改善箇所説明図

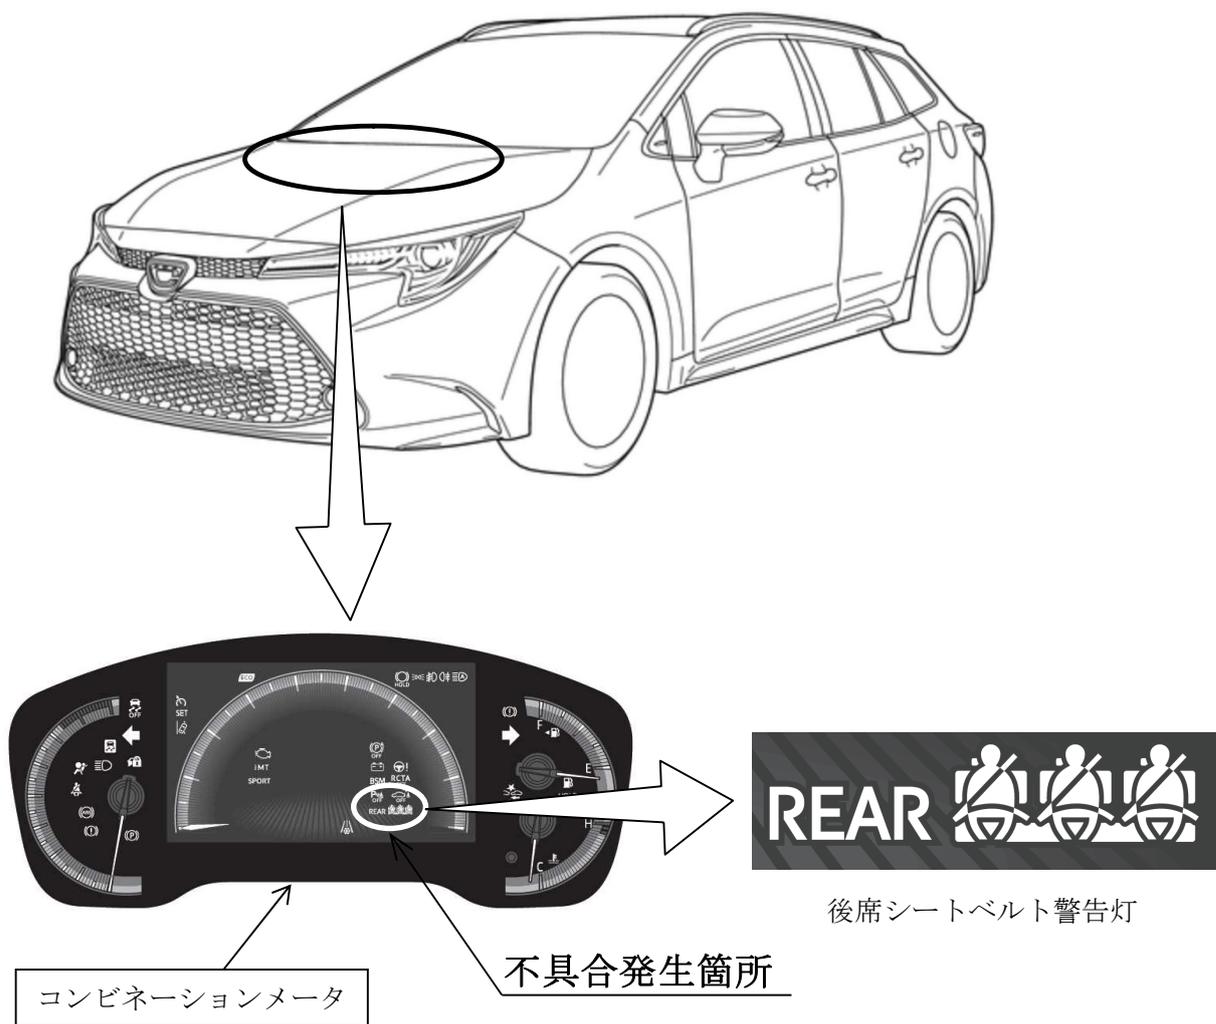
協定規則第16号（後席シートベルト非装着時警報装置）認可車両において、制御プログラムが不適切なため、後席乗員が短時間にシートベルトを脱着すると、他の後席シートベルト警告灯が消灯する場合があります。そのため、運転者が当該警告灯にてシートベルト装着状態を正しく確認できないおそれがある。

全車両、コンビネーションメータの後席シートベルト警報制御プログラムを対策仕様に修正する。

識別：改善済車両には車台番号打刻のハイフン位置上部に黄色ペイントを塗布する。
